Mission régionale d'autorité environnementale

## Avis de la Mission régionale d'autorité environnementale de la région Nouvelle-Aquitaine sur le projet de parc éolien de La Chèvrerie / La Faye(16)

n°MRAe 2018APNA196

**Localisation du projet :** Communes de la Chevrierie et La Faye (16)  
**Maître(s) d'ouvrage(s) :** Société la Chèvrerie Energies  
**Avis émis à la demande de l'Autorité décisionnaire :** Préfet de Charente  
**En date du :** 5 septembre 2018  
**Dans le cadre de la procédure d'autorisation :** Autorisation environnementale  
L'Agence régionale de santé et le Préfet de département au titre de ses attributions dans le domaine de l'environnement ayant été consultés.

Localisation du projet (extrait de l'étude d'impact page 12)

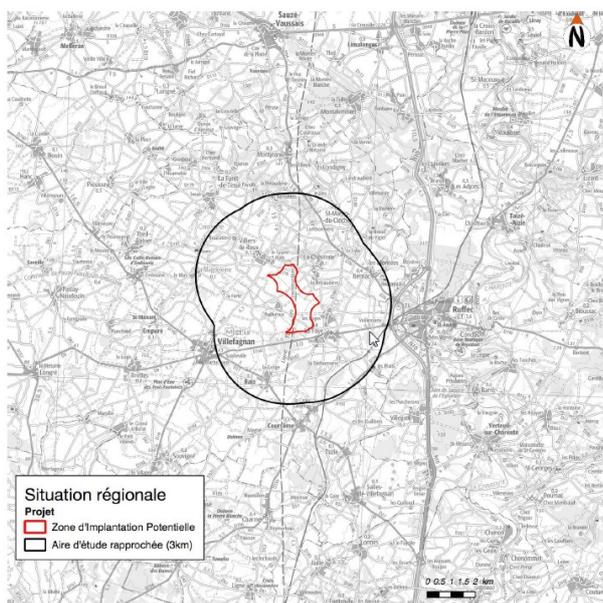
Le poste pressenti pour le raccordement au réseau est celui de Villegats au sud de Ruffec (cartographie du tracé prévisionnel page 200). Le raccordement et ses impacts potentiels auraient du être présentés dans l'étude d'impact, car faisant partie intrinsèque du projet. Des compléments restent attendus à ce sujet.

#### Cartographie (extrait de l'étude d'impact page 263)

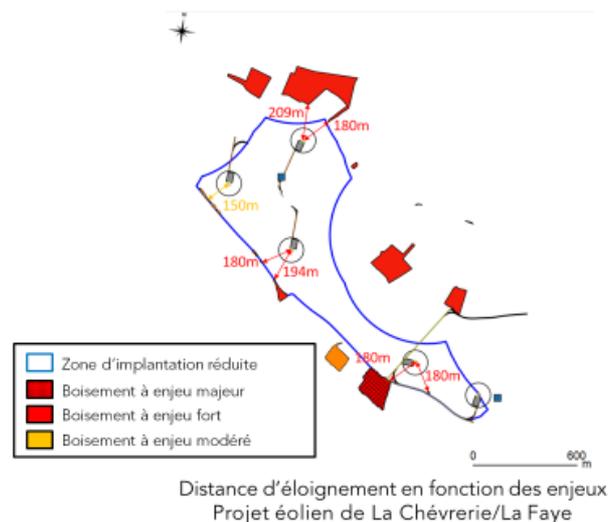
Le porteur de projet indique avoir privilégié dans la conception du parc un éloignement de l'ensemble des aménagements hors des boisements et haies favorables aux chiroptères. L'éolienne la plus proche de boisements au nord-ouest se situe à 150 mètres d'un boisement jugé à enjeu modéré. L'étude conclut cependant à un risque d'impact modéré à fort (page 263).

- Concernant les chiroptères, au stade de l'étude d'impact le porteur de projet n'a pas encore défini le type de bridage qui sera mis en place : un bridage statique définissant une période et des paramètres de bridage ou un bridage dynamique consistant à adapter en continu le fonctionnement de l'éolienne grâce à un système de monitoring en hauteur associant suivi de l'activité des chiroptères et conditions météorologiques.

Dans la mesure où aucune écoute en hauteur des chiroptères n'a été menée, le porteur de projet propose, dans son mémoire en réponse, de mettre en place un bridage statique dès la première année de fonctionnement, du 1<sup>er</sup> avril au 31 octobre de 1 heure avant le coucher du soleil à 1 heure après son lever, dès lors que les vitesses de vents sont inférieures à 6 m/s et que les températures sont supérieures à 8°.

**Au regard des enjeux, l'Autorité environnementale recommande qu'en l'absence de certitudes sur la représentativité des données de l'état initial, le bridage soit réalisé dans un premier temps de façon à inclure l'ensemble des périodes d'activités des chiroptères, puis que celui-ci soit adapté en fonction des résultats des enregistrements en hauteur et des protocoles de suivi post-implantation.-**

Cartographie du contexte éolien et paysage (extrait de l'étude d'impact page 350 )

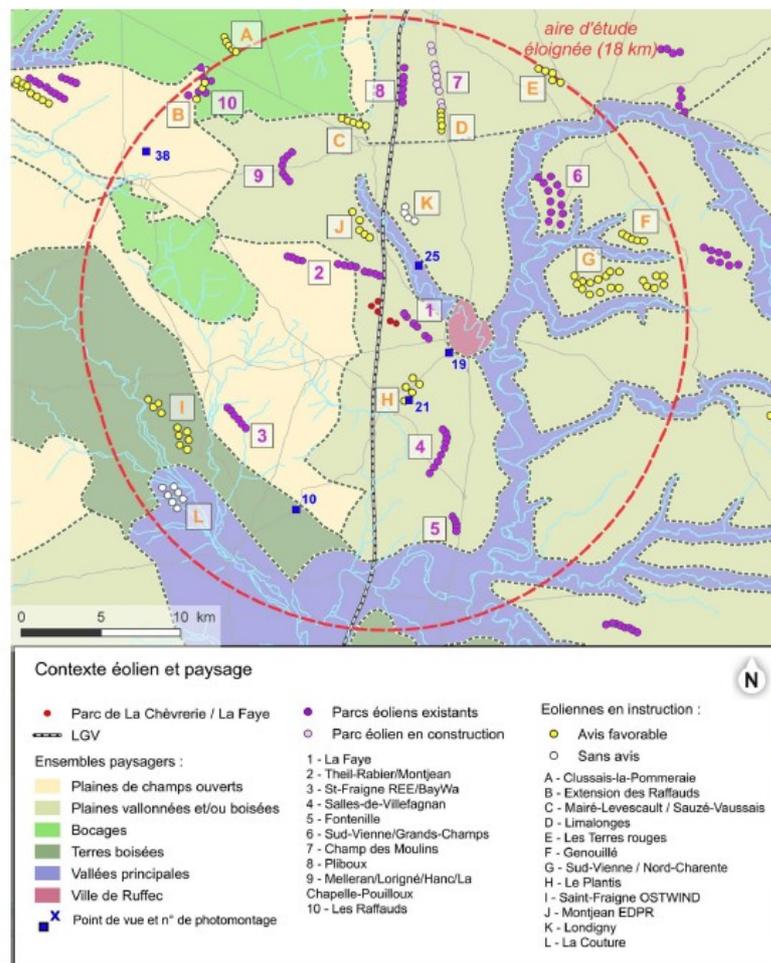
- des co visibilitées avec certains éléments du patrimoine vernaculaire (château de Londigny par exemple),
- la recherche de cohérence avec les autres parcs éoliens, dans un territoire accueillant déjà une dizaine de parcs éoliens dans un rayon de 10 km, dont 2 parcs à moins de 2 km (le parc La Faye à environ 800 mètres et le parc Theil Rabier Montjean à 1,5 km)
- les visibilitées depuis les bourgs et les hameaux de l'aire rapprochée.

Dans la partie effets cumulés avec d'autres projets connus, le dossier indique page 349 avoir tenu compte dans la conception du projet, de la composition avec les parcs existants : axe Nord-ouest Sud-est soulignant le relief du grand paysage et favorisant un rapport d'échelle équilibré avec les autres parcs.
